Акт обследования
объекта социальной инфраструктуры к паспорту доступности ОСИ

- 1.1. Наименование (вид) объекта: Муниципальное автономное дошкольное образовательное учреждение города Нижневартовска детский сад №4 «Сказка»;
- 1.2. Адрес объекта: 628616, Ханты-Мансийский автономный округ — Югра, город Нижневартовск, Комсомольский бульвар, 12;

Приложение 1
к Акту обследования ОСИ
к паспорту доступности ОСИ

Фото 1

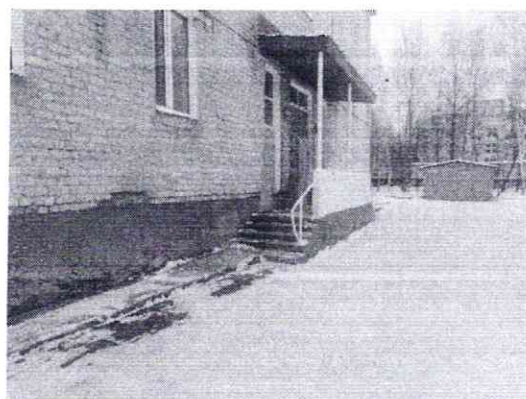
1.1	Вход (входы) на территорию	Есть	---	1, 2	<p>На входе отсутствует доступные, элементы информации об объекте для инвалидов и МГН, что не соответствует п. 5.1.1 СП 59.13330.2020;</p> <p>- Отсутствует информация которая обеспечивает возможность тактильного восприятия, так как отсутствует дублирование информации</p>	<p>- Обеспечить доступные, элементы информации об объекте для инвалидов и МГН, в соответствии п. 5.1.1 СП 59.13330.2020;</p> <p>Обустроить перед входом (выходом) тактильно-контрастные указатели, выполненные из твердых материалов, не создающим вибрацию при движении по нему, их поверхность должна обеспечивать продольный коэффициент сцепления 0,6 - 0,75 кН/кН, в условиях сырой погоды и отрицательных температур - не менее 0,4 кН/кН., выполняющие функцию предупреждения на покрытии пешеходных путей. Их следует размещать на расстоянии 0,8 - 0,9</p>	ТР

<p>м до препятствия (доступного входа, начала опасного участка, перед внешней лестницей и т.п.). Глубина предупреждающего указателя должна быть в пределах 0,5 - 0,6 м и входить в общее нормируемое расстояние до препятствия. Указатель должен заканчиваться до препятствия на расстоянии 0,3 м. Указатели должны иметь высоту рифов 5 мм. (СП 59.13330.2020 п. 5.1.10);</p> <p>Назначение устанавливаемых тактильно-контрастных напольных указателей должно соответствовать требованиям ГОСТ Р 52875-2018 Указатели тактильные наземные для инвалидов по зрению.</p> <p>Технические требования, а именно: Рифы типа усеченных конусов, усеченных куполов, цилиндров, расположенных в линейном порядке.</p> <p>- В зимний период времени обеспечить надлежащую уборку пешеходных путей движения от снежного наста.</p> <p>- В габаритах проехной части пешеходных путей следует исключать:</p>
шрифтом Брайля, что не соответствует п.6.5.2 СП 59.13330.2020				<p>- Отсутствуют технические средства информирования и ориентирования для лиц с нарушением зрения, которые должны обеспечивать возможность однозначной идентификации объекта и мест оказания слуг, что не соответствует п. 6.5.2, п. 6.5.3 СП 59.13330.2020, п.5.1, 5.2 ГОСТ Р 51671-2020, п.10.3.1. СП 136.13330.2012;</p> <p>- Отсутствует тактильно-контрастные напольные указатели, что не</p>

соответствует требованиям ГОСТ Р 52875-2018 Указатели тактильные наземные для инвалидов по зрению. Технические требования				применение аппарелей; размещение одиночных ступеней (одна или две), за исключением сборных конструкций бортов (бордюров) на примыкании пешеходных путей и проезжей части в установленных случаях		
1.2	Путь (пути) движения на территории	Есть	---	3, 4, 5, 6				С, К, О	Компенсируется наличием алгоритма оказания ситуационной помощи на объекте;	ТР
1.3	Лестница (наружная)	Нет	---	---				---	---	---

Фото 9

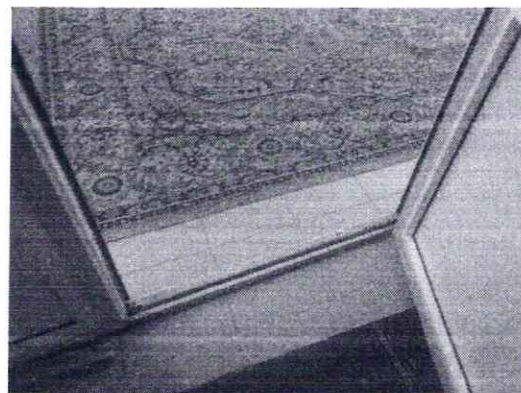
2.1	Лестница (наружная)	Есть	---	9	<p>- Ступени разные по высоте</p> <p>подступенка и продолжительно сти проступи, что не соответствуют требованиям безопасности и является нарушением пп. 5.1.12, 5.1.13 СП. 59.13330.2020;</p> <p>- Отсутствуют поручни на наружной лестнице, главного входа, что не</p>		<p>-Ширина лестничных маршей внешних лестниц на участках должна быть не менее 1,35 м. Для таких лестниц, на перепадах высот, ширину проступей следует принимать от 0,35 до 0,4 м (иликратно этим значениям), высоту ступеней – от 0,12 до 0,15 м. Все ступени лестниц в пределах одного марша должны быть одинаковыми по форме в плане, по размерам ширины проступи и высоты подьема ступеней. Поперечный уклон ступеней должен быть не более 20 %.</p> <p>-Произвести установку поручней на наружной лестнице, главного</p>	ТР

<p>соответствуют требованиям безопасности, что является нарушением СП. 59.13330.2020, ГОСТ Р 51261-2017;</p> <p>- На лестнице отсутствует противоскользящая, контрастная маркировка ступеней</p> <p>- Отсутствуют указатели продолжительно сти лестничного марша;</p> <p>- Отсутствуют тактильно-контрастные напольные указатели, согласно требованиям, ГОСТ Р 52875-2018 Указатели тактильные наземные для инвалидов по зрению.</p>		<p>входа. В соответствие требованиям безопасности СП 59.13330.2020, ГОСТ Р 51261-2017, обеспечить наличие не травмирующих завершений, с удлинением в приделах 0,3 м., относительно марша лестницы.</p> <p>- Обеспечить наличие противоскользящей полосы на проступях ступеней каждого лестничного марша. Краевые ступени лестничного марша обустроить одной или несколькими противоскользящими полосами, контрастными с поверхностью ступени, (например, желтого цвета), имеющие общую ширину в приделах 0,08 – 0,1 м. Расстояние между контрастной полосой и краем ступени – от 0,03 до 0,04 м.</p> <p>Промежуточные ступени допускаются обустраивать одной противоскользящей полосой, шириной до 0,03 м. Цвет полосы применяется как контрастный, так и нейтральный либо в тон поверхности проступи (СП 59.13330.2020 п. 5.1.13);</p> <p>Дополнительно:</p> <p>- Перила каждого лестничного марша обеспечить тактильными указателями продолжительности пути, расположенными по схеме – I, II, III (Где I – начало пути, II –</p>

2.4	Дверь (входная)	Есть	---	9	- Отсутствуют технические средства информирования и ориентирования для лиц с нарушением зрения, которые должны обеспечивать возможность однозначной идентификации объекта и мест оказания услуг,	С	<p>- Обеспечить технические средства информирования и ориентирования для лиц с нарушением зрения, которые должны обеспечивать возможность однозначной идентификации объекта и мест оказания услуг</p>	ТР

<p>что не соответствует п. 6.5.2, п. 6.5.3 СП 59.13330.2020, п.5.1, 5.2 ГОСТ Р 51671-2020, п.10.3.1. СП 136.13330.2012;</p> <p>- Отсутствуют тактильно-контрастные напольные указатели, согласно требованиям ГОСТ Р 52875-2018 Указатели тактильные наземные для инвалидов по зрению.</p> <p>Технические требования</p> <p>Грязезащитное покрытие, расположенное в тамбуре, имеет не закрепленные грани, что не соответствует п.6.2.7 СП 59.13330.2020</p> <p>Высота порога превышает допустимые</p>

Фото 35

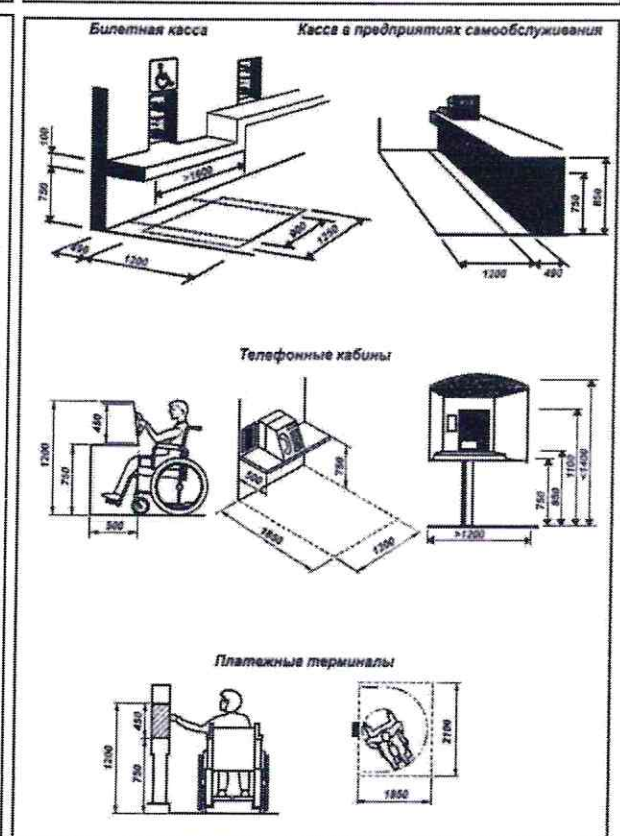
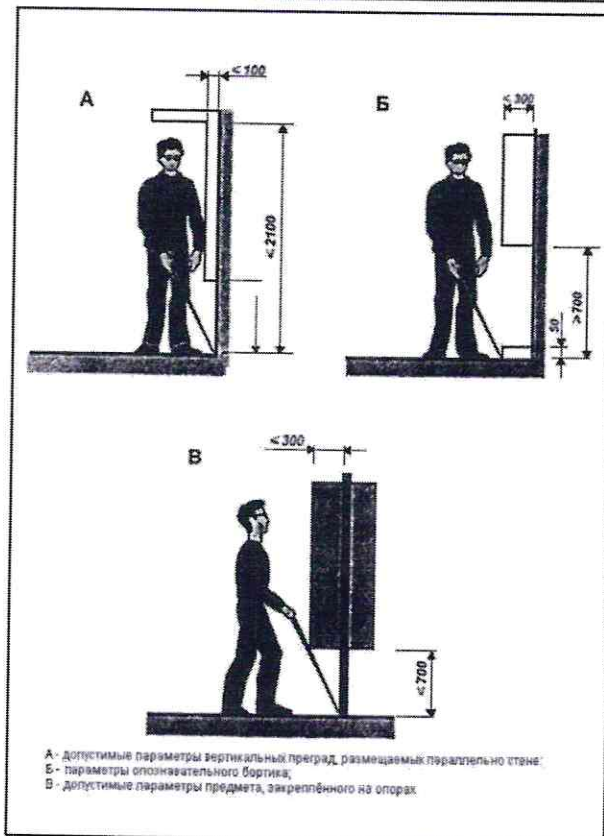
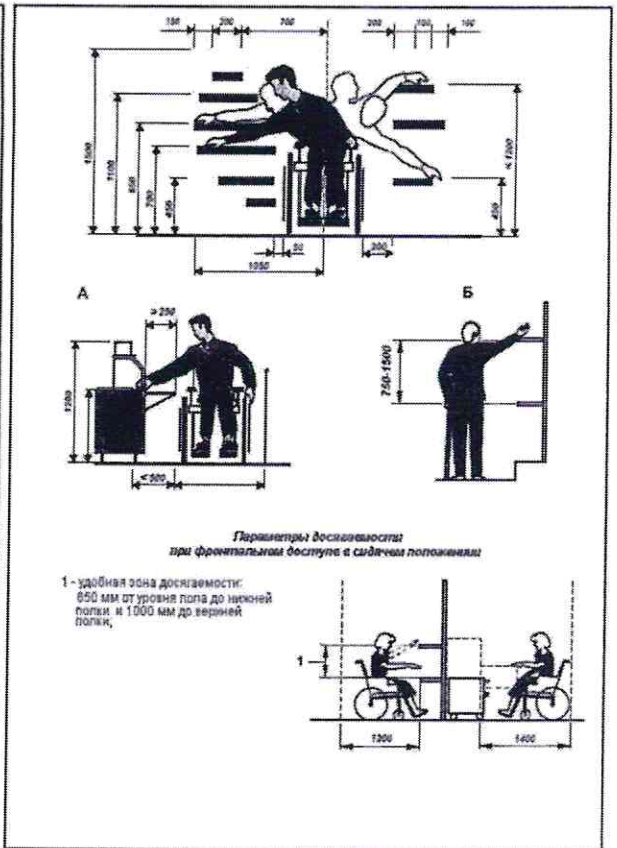
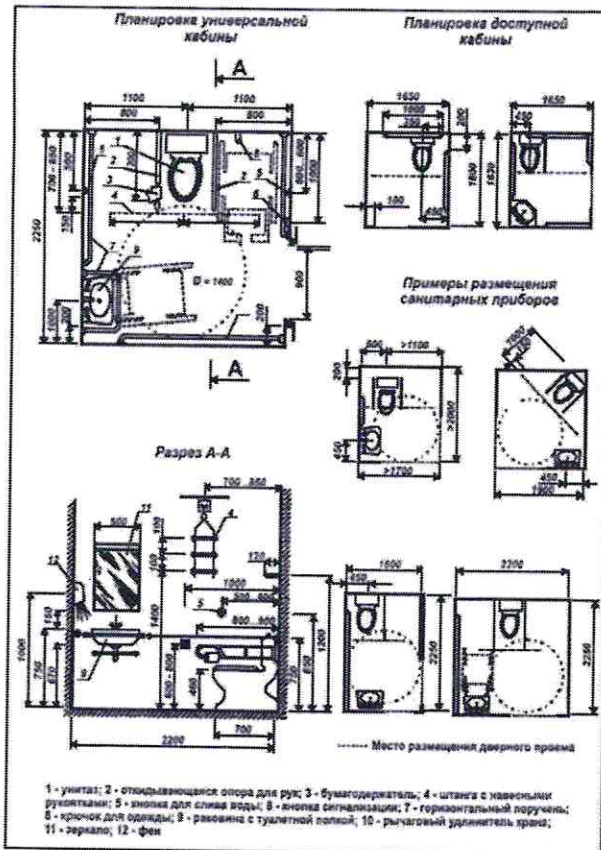
5.1	Туалетная комната	Есть	---	34, 35	<p>В туалетах не соответствуют условия для индивидуального (самостоятельного) обслуживания. Для обеспечения эксплуатации туалета для проживающих предусмотреть оснащение согласно требований СП 59.13330.2020;</p>	С, Г, У	<p>- Обеспечить, в специализированной кабине уборной, наличие кнопки вызова помощника (в составе системы вызова помощника) с расположением в зоне унитаза на высоте 0,8 м. от уровня пола, с установкой, в кабине санузла, в зоне прямой досягаемости. Кнопки системы вызова помощника должны быть выполнены из материалов, обеспечивающих влагозащищенность, в антивибрационном корпусе, снабжены шнурком и светов - звуковым извещателем, расположенным с наружи кабины, с четко определяемой зоной нажатия в диаметре не менее 60 мм.</p> <p>- В туалете разместить мнемосхему санузла возле входа в помещение, со стороны открывания двери (расположения ручки двери) на</p>	ТР

5.2	Душевая/ ванная комната	Нет	---	---	---	---	<p>высоте 1,2-1,6 метра, с указанием расположения объектов внутри помещения;</p> <p>- В туалете размещение тактильной таблички с нанесением пиктограммы «выход» размером не менее 150x150 мм;</p> <p>- В туалете размещение тактильной таблички с нанесением пиктограммы «направление движения» размером не менее 150x150 мм;</p> <p>Дополнительно: предусмотреть дублирование сигнализаторов системы оповещения при возникновении ЧС, для оповещения посетителей с инвалидностью категории «Г»;</p>	---
5.3	Бытовая комната (гардеробная)	Есть	---	---	---	С	<p>- Компенсируется наличием алгоритма оказания ситуационной помощи на объекте;</p>	---
